Znak: AE/ZP-27-01/20

Dotyczy: przetargu nieograniczonego o wartości powyżej 214.000 EURO na dostawę paneli zasilających nadłóżkowych 30 sztuk oraz mostów zasilających 3 sztuki.

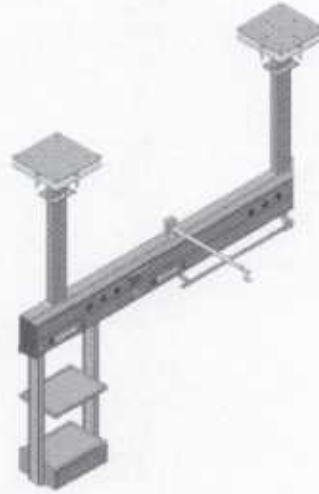
13. Czy Zamawiający zamiast szyny sprzętowej mocowanej bezpośrednio do mostu, dopuści bardziej praktyczny zestaw półkowy mocowany bezpośrednio pod mostem? Takie działanie umożliwi mocowanie wymienionego dodatkowego wyposażenia czyli wieszaka do pomp infuzyjnych, pojemnika na akcesoria, pojemnika na worek do odsysania, wieszaka kroplówki bezpośrednio do zestawu półkowego przy pacjencie dzięki czemu dojście i korzystanie z ww. akcesoriów przez personel

medyczny będzie dużo bardziej łatwiejszy i zapewni większą swobodę ruchu przy wykonywaniu badań i zabiegów. Prosimy o dopuszczenie ww. rozwiązania. Przykładowa wizualizacja takiego rozwiązania poniżej

Zamawiający dopuści zaoferowanie zestawu półkowego mocowanego bezpośrednio pod mostem zamiast szyny sprzętowej mocowanej bezpośrednio do mostu.
